RESOLUCION DIRECTORAL N° 1458-2024-ANA-AAA.HCH

El expediente administrativo con CUT N° 116060-2024, sobre la solicitud de Autorización para la ejecución de obras en los bienes naturales asociados al agua, seguido por la empresa Autopista del Norte S.A.C., con RUC N° 20520929658, y;

- El objetivo general del proyecto es obtener la autorización de ejecución de obras en fuentes naturales de agua para el proyecto: “Ejecución de trabajos de emergencia – reposición de la Infraestructura de protección y contención afectada por el evento extraordinario Ciclón Yaku (marzo 2023)”

Imagen N°01 Ubicación espacial puente proyectado

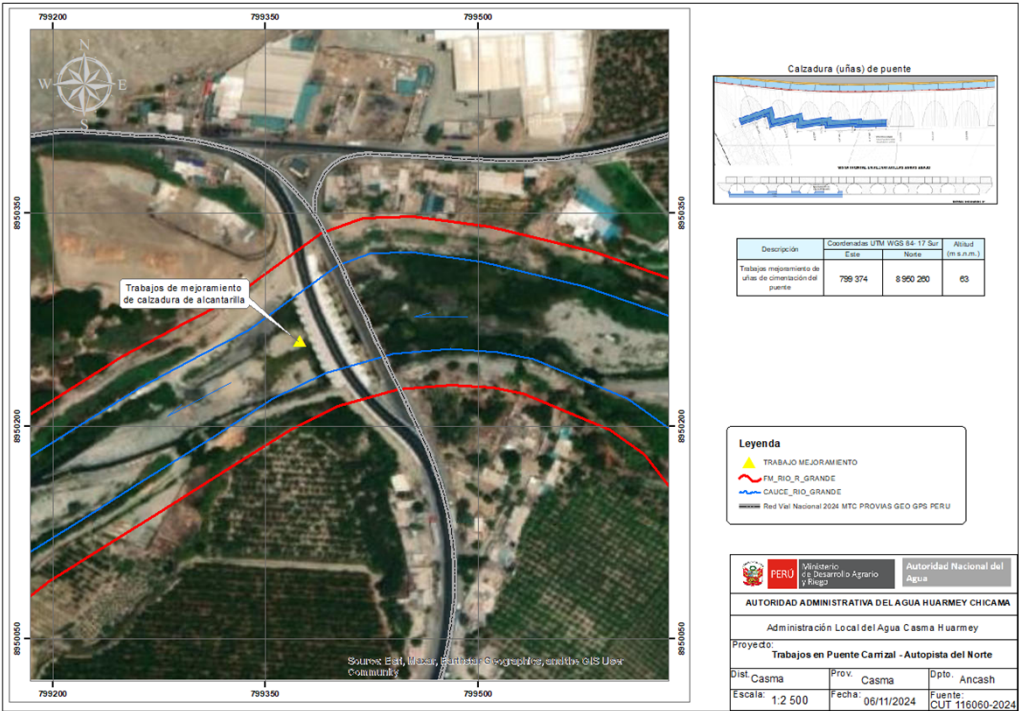
En la Imagen N°01, se muestra la ubicación espacial donde se realizará el mejoramiento de las uñas del puente, siendo aguas abajo del puente.

- Respecto a las características físicas de las uñas de cimentación se debe seguir de acuerdo a lo aprobado por la entidad competente.
- Es preciso indicar que de acuerdo a la información complementaria se observa que, solo va a realizar la demolición y reposición de las uñas de cimentación y no el enrocado requerido en la solicitud primigenia, en consecuencia, por medio de la Carta N°0664-2024-ANA-AAA.HCH se requiere aclaración de las metas físicas, otorgándole un plazo de cinco (5) días. El cargo de recepción es de fecha 09.10.2024, y al no tener respuesta a la fecha del presente informe se procede con la meta física de demolición y reposición de las uñas de cimentación.
